INFORME TÉCNICO DE FISCALIZACIÓN AMBIENTAL

Programa de Cumplimiento

CENTRO DE EVENTOS MR. DUCK

DFZ-2024-267-II-PC

Registros Acción 2

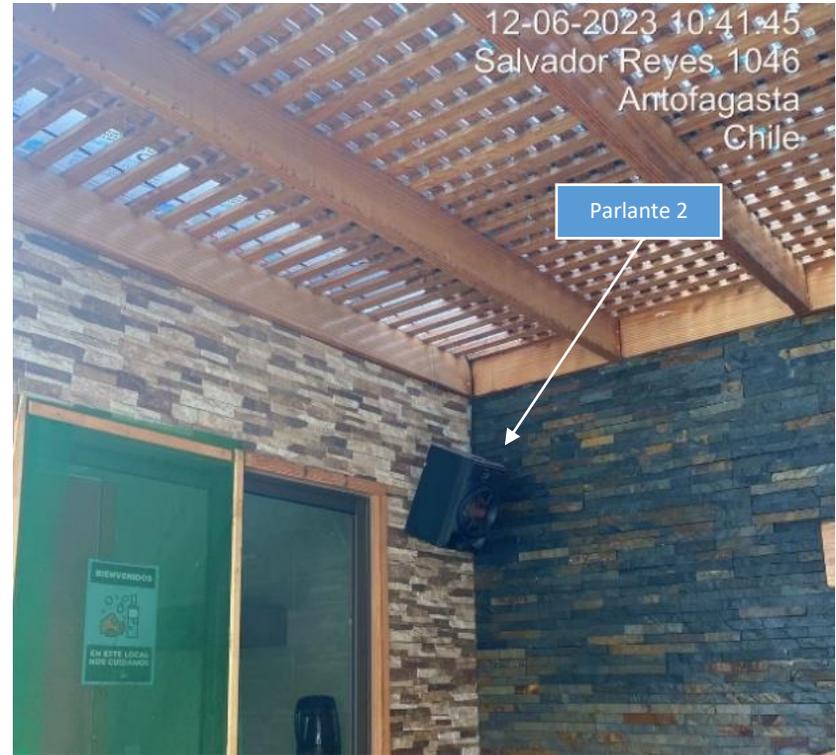
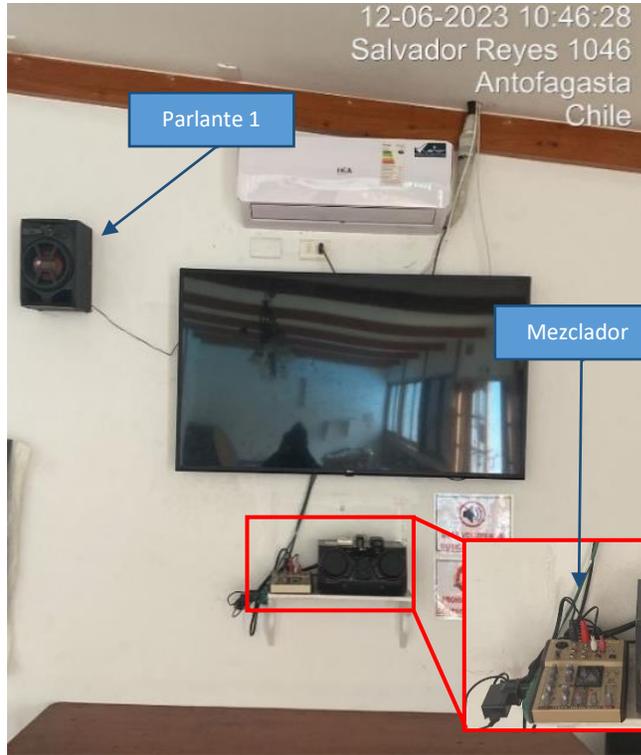
Acción N° 2	Plazo de ejecución	Medios de verificación	Resultados de la Fiscalización
			<p>asociarla a la ejecución de la medida, por un total de \$117.980.</p> <p>ii. Titular presentó fotografías fechadas, ilustrativas de la ejecución de la medida, que, pese a no estar georreferenciada es posible vincular al local fiscalizado.</p> <p>Conclusión: La presente acción está compuesta de 3 operaciones: (a) reubicar el sistema de sonido, (b) no utilizar fuentes de música ambiental externas y (c) implementar un sistema limitador de audio.</p> <ul style="list-style-type: none"> - Respecto a la reubicación del sistema de sonido, se constató su ejecución conforme, dentro del plazo comprometido. - Por su parte, respecto de las fuentes de música ambiental externas, en base a las denuncias ingresadas con posterioridad a la fecha comprometida por la presente acción, el titular no ha dado cumplimiento. - Respecto de la reubicación y control del sistema de sonido, se constató una ejecución parcial, dado que el equipo destinado a limitar el volumen se encuentra asequible para su manipulación.

Descripción del registro: Equipo reproductor de sonido conectado a mezclador y parlante 1, todos instalados dentro del salón de eventos de la UF. **Fuente:** Informe fotográfico Acción 2 (ID 4).

Descripción del registro: Parlante 2 instalado en el sector quincho. **Fuente:** Informe fotográfico Acción 2 (ID 4).

Fotografía 5

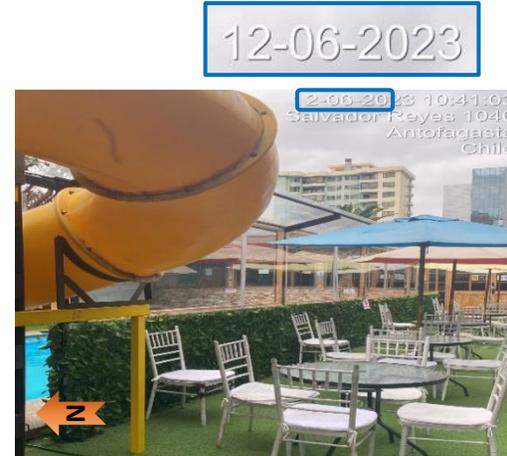
Descripción del registro: inicio de trabajos de cierre perimetral piscina, de acuerdo con registro el 22-03-2023. **Fuente:** Informe fotográfico Acción 3 (ID 8).

Fotografía 7

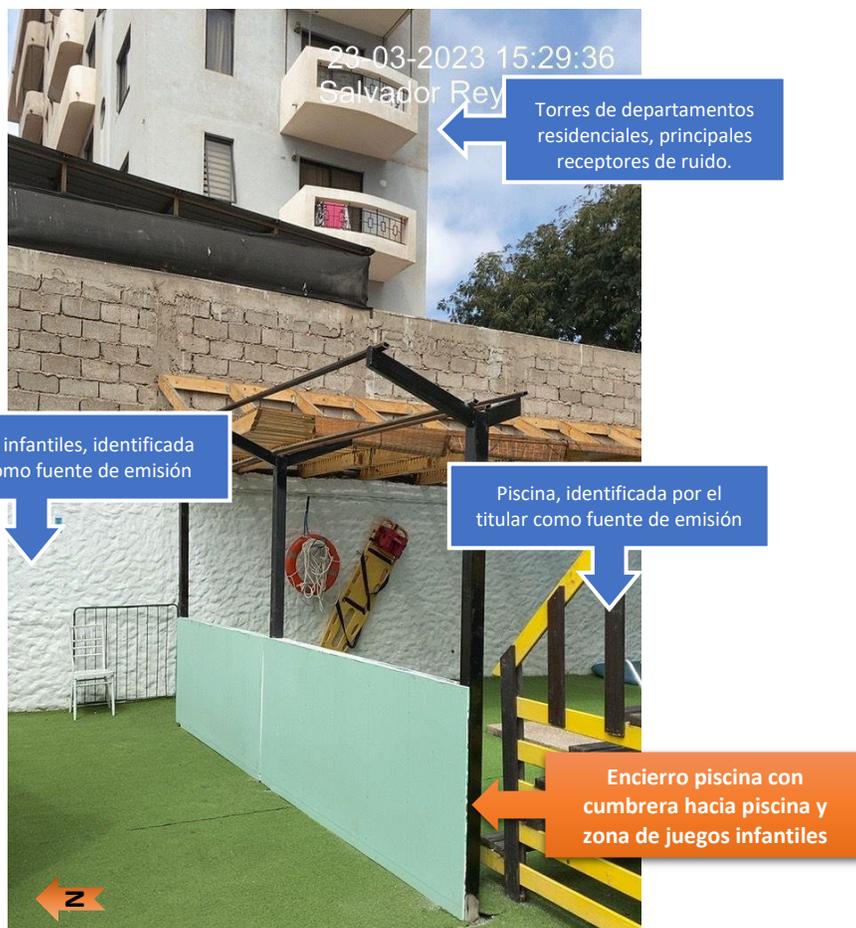
Descripción del registro: estructura ubicada entre la piscina y el área de mesas -paralela al muro que separa el local de los receptores sensibles- con cumbra hacia ambos sectores, esto es hacia el lado oeste de la piscina y hacia el este de la zona de mesas. **Fuente:** Informe fotográfico Acción 3 (ID 8).
